- 기존청사진을 CAD화한 도면임.
- 도면과 현장이 상이할 수 있으니 현장실측 확인후 시공할 것.
- DETAIL 및 구조는 기존도면참조

입면도(서측,동측)
[변경전]

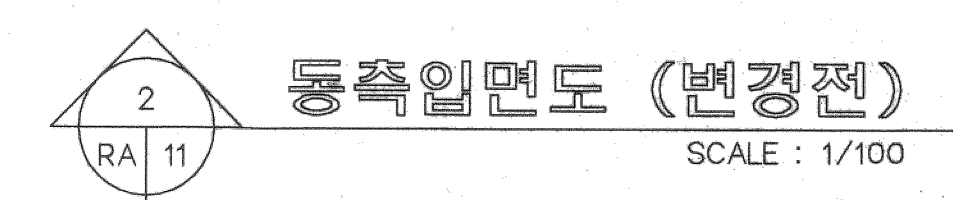
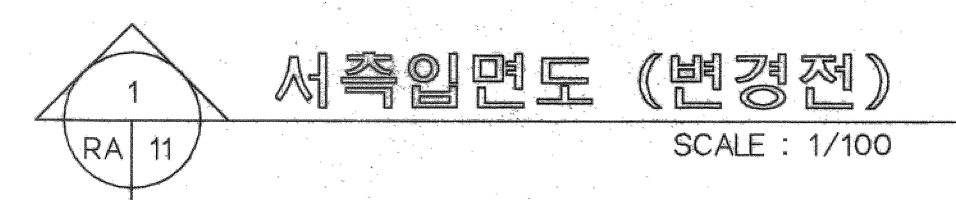
구분	내 용
1	연결통로 유리주요 코팅 모두 철거후 재시공 파손유리 철거후 재시공
2	천창 코팅 모두 철거후 재시공 파손유리 철거후 재시공(파손유리는 법에는 철거도 함)
